Raadsbesluit

Categorie : Vaststellen bestemmingsplan
Onderwerp : Bestemmingsplan Velp, Mariëndaal
Nummer raadsbesluit : RIS 2024-R-63
Agendapunt raad : 24

Nota van zienswijzen en wijzigingen bestemmingsplan Velp, Mariëndaal

Onderwerp
Nota van zienswijzen en
wijzigingen
bestemmingsplan Velp,
Mariëndaal

Verbeelding

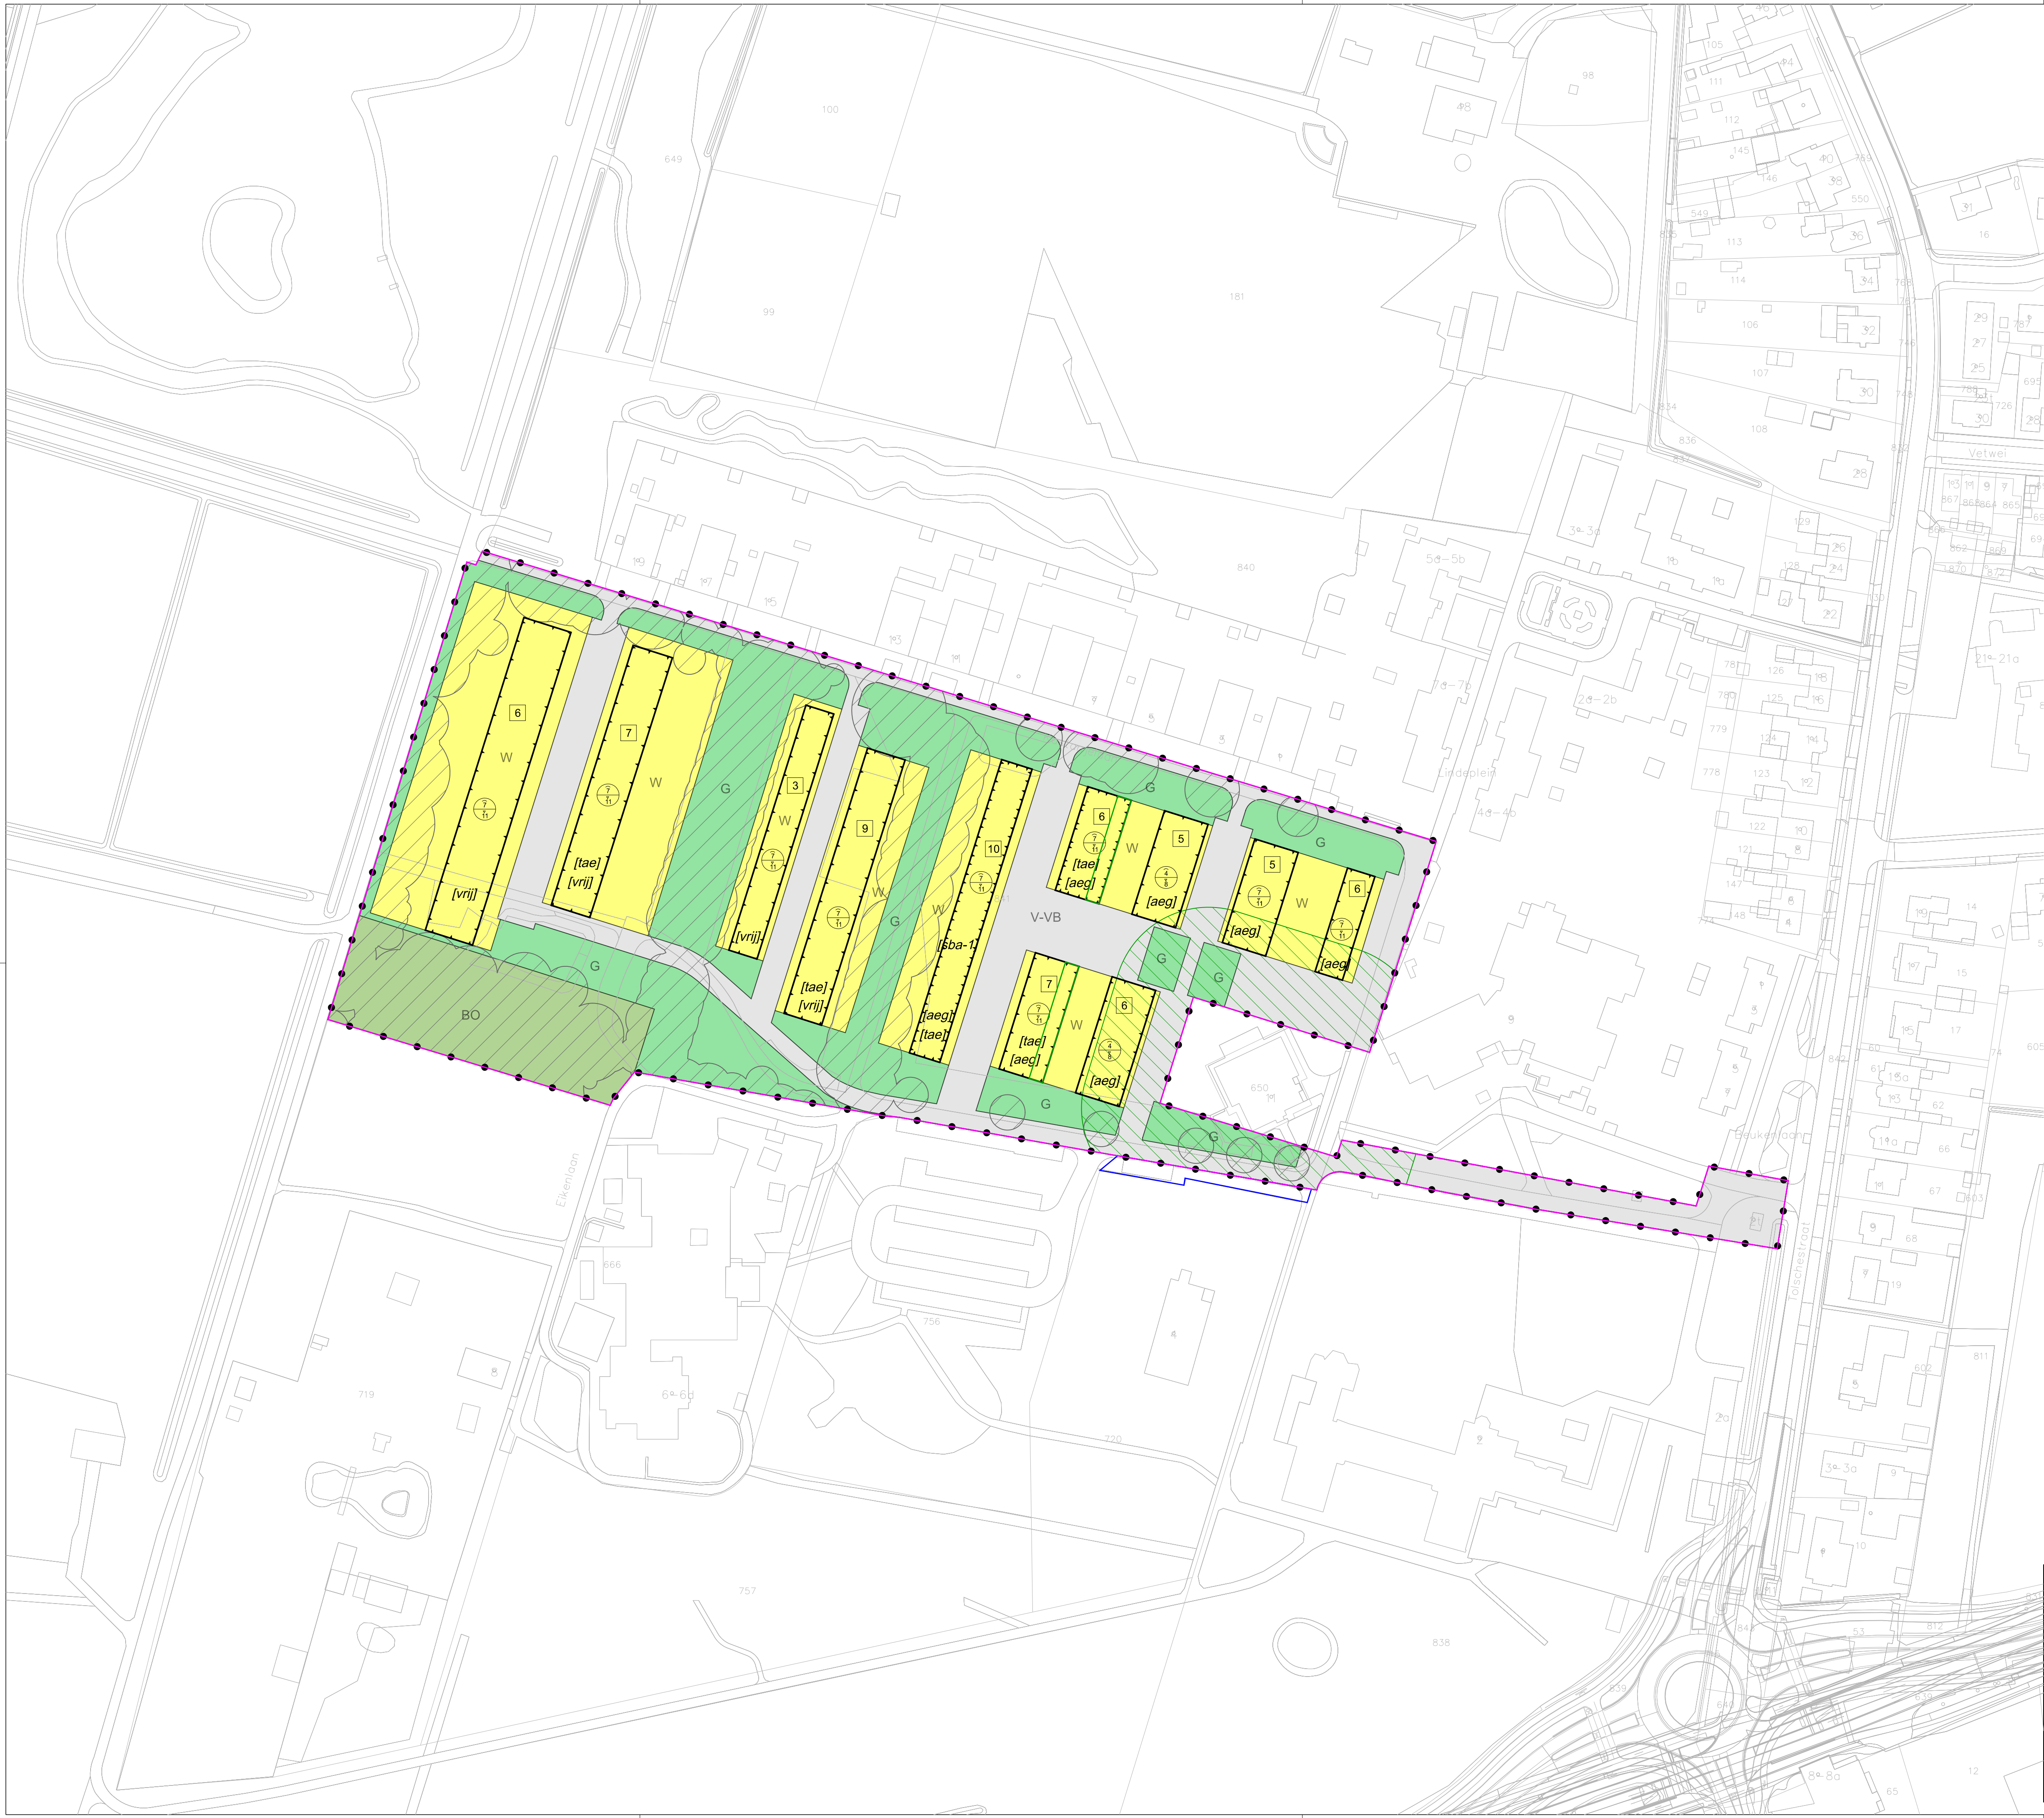
- De verbeelding is op drie onderdelen aangepast (zie ook bijgevoegde bijlage 1 waarop de aanpassingen nader zijn aangegeven):
 - Aan de zuidzijde is een strook direct ten zuiden van Ons Trefpunt buiten het plangebied gelaten.
 - Bij twee bouwvlakken is aan de achterzijde de grens van het bouwblok verruimd.
 - De dubbelbestemming 'Waarde – Archeologie' is komen te vervallen
